Vec: Odpoveď na žiadosť o vysvetlenie zo dňa 8.8.2025.

Verejný obstarávateľ, **Mestská časť Bratislava - Rača** (ďalej aj ako „verejný obstarávateľ“), v rámci Výzvy na predkladanie ponúk v zákazke s názvom **„Rekonštrukcia Kultúrneho strediska a knižnice Žarnovická“** zverejnenej dňa 29.07.2025 vo Vestníku UVO č. 151/2025 pod č.12332 – WYP uverejňuje vysvetlenie na doručené otázky.

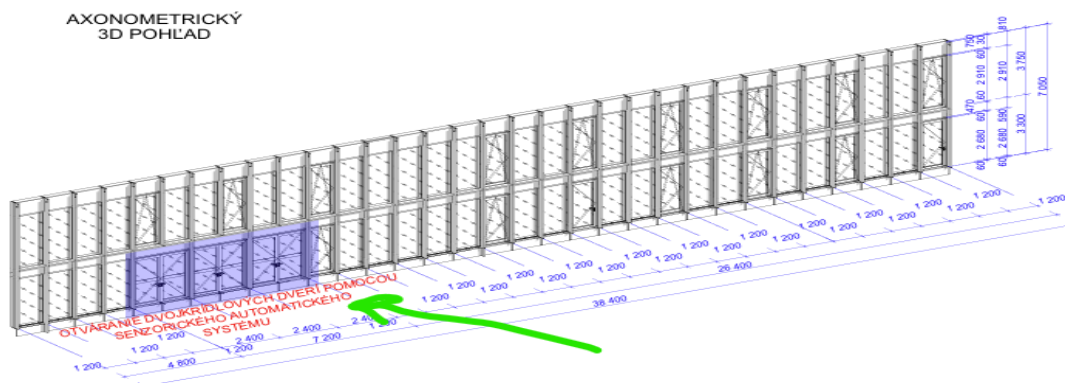
V PD v časti Architektúra vo výkrese VÝPIS RASTROVÝCH FASÁD sa nachádza položka č. 04.101 Presklená fasáda, kde je uvedené že na troch dvojkrídlových dverách bude otváranie zabezpečené pomocou automatického senzorického systému. Chceme sa opýtať či do tejto položky (konkrétne vo VV v časti SO 101_ARS položka č. 204) máme tento automatický senzorický systém oceniť alebo je súčasťou výkazu výmer v časti ELI?

ASR: čo sa týka automatického senzorického systému tak v rozpočte je popísané ako automatické dvere (viď foto položky nižšie). Oceňte automatické dvere do tejto časti SO 101 ASR položka č. 204 (fotka fasády nižšie).

204	K	7676341.H101	izolačné trojsklo, montáž na pásky + GS M+D Hliníková presklená fasáda so vstupnými dvojkrídlovými automatickými dverami a otváracími oknami 38400x7050 mm, zasklenie akustické trojsklo - ozn. 04.101	ks
-----	---	--------------	---	----
